Ortsbegehung 31.07.25

Teilnr.: igh, Hr. Giesler, Hr. Falk
ifb, Hr. Schütte
hsv, Hr. Vollmer, Fr. Goetz

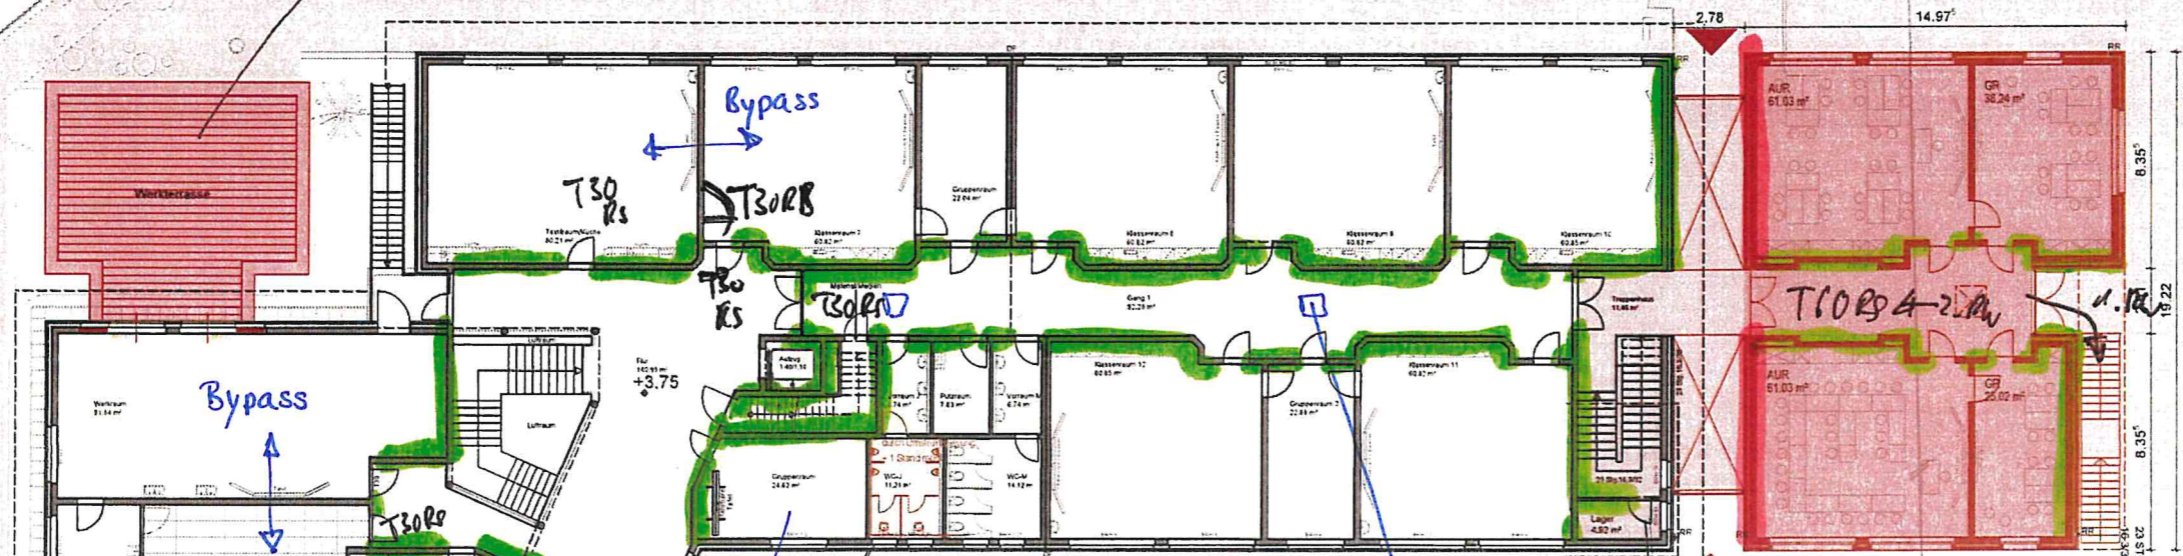
F-60

F30

F-30 von unten

↳ Raumnutzung? Förderraum?
 2. RW ü. Fenster, nur zulässig,
 wenn keine
 Schülernutzung

Deckenzwischenraum:
 - brennbare Dämmung
 - Heizleitungen nicht geschottet
 - diverse Leitungen nicht geschottet
